ECE/TRANS/WP.29/2009/105
23 juillet 2009

Proposition de complément 9 au Règlement n° 110
(Organes spéciaux pour GNC)

Communication du Groupe de travail des dispositions générales de sécurité*

«Figure 2: Embout de remplissage (récipient) de 20 MPa de taille 2 pour les véhicules des catégories M₂, M₃, N₂ et N₃

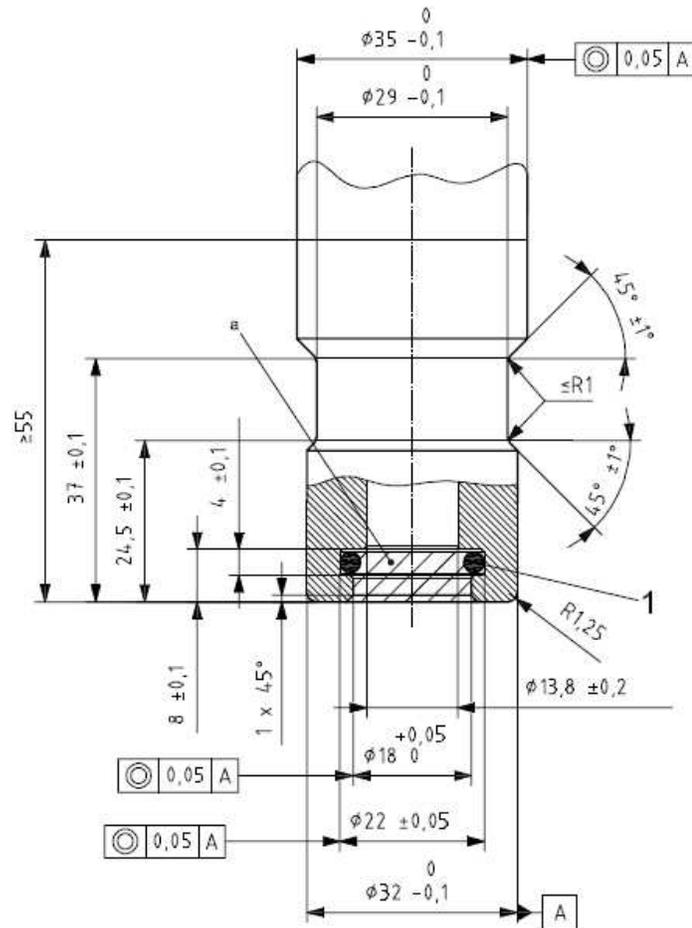
Ajouter un nouveau paragraphe 4.2, ainsi conçu:

«4.2 Dans la figure 2 sont indiquées les dimensions de l'embout de remplissage pour les véhicules des catégories M₂, M₃, N₂ et N₃ 3/.».

Ajouter, après la figure 1, une nouvelle figure 2, ainsi conçue:

1 Diamètre intérieur de la surface d'étanchéité Largeur = $\varnothing 3,53 \pm 0,2$

a Cette zone doit être exempte de tout organe

Rugosité de la surface <math>< Ra 3,2 \mu\text{m}</math>.

Finition de la surface d'étanchéité: $0,8 \mu\text{m}$ à $0,05 \mu\text{m}$.

Dureté Rockwell du matériau: 75 (échelle B) au minimum.
